INFORMAÇÃO TÉCNICA Nº 348

DATA: 02 de Setembro de 2003
MODELOS: MS-630
ASSUNTO: Substituição de capacitores .

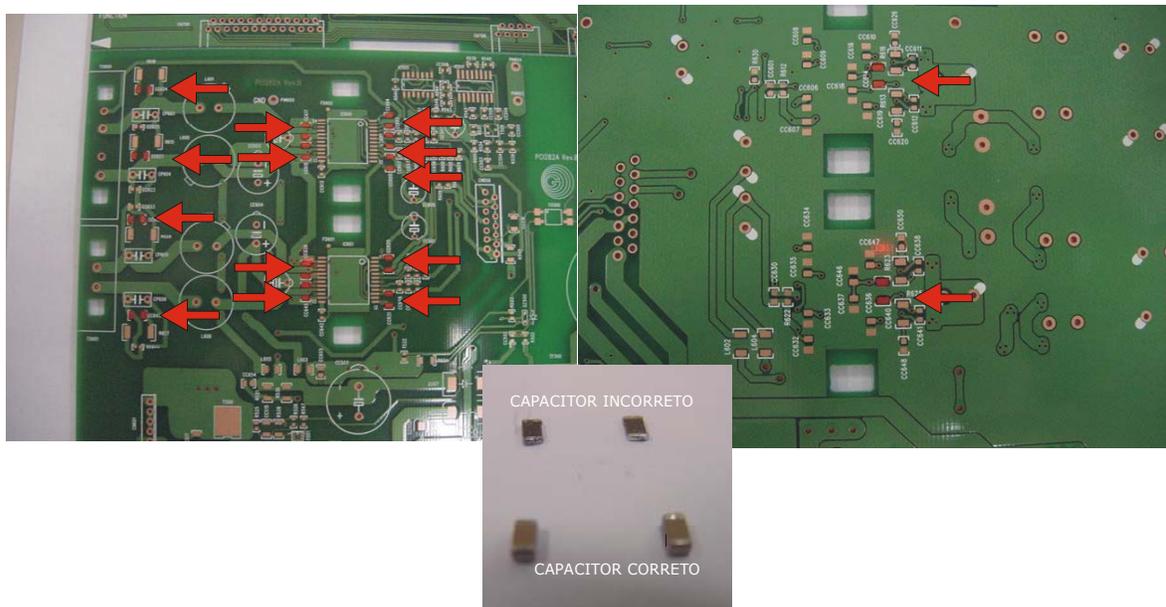
Devido a ocorrência em campo, de super aquecimento do Modelo MS-630 recolhemos alguns produtos para análise ,e foi detectado que alguns capacitores estão com o valores de tensão incorreto .

Verificar os capacitores das posições :

CC600/604/605/614/615/617/622/624/629/631/639/640/643/645/
652

Os capacitores incorretos se encontram na cor preta e espessura fina.

Quanto aos capacitores corretos se encontram na cor Amarela e espessura grossa.

OBS: Verificar todos os MS-630 de fabricação com numero de serie final de 3C e 3D.
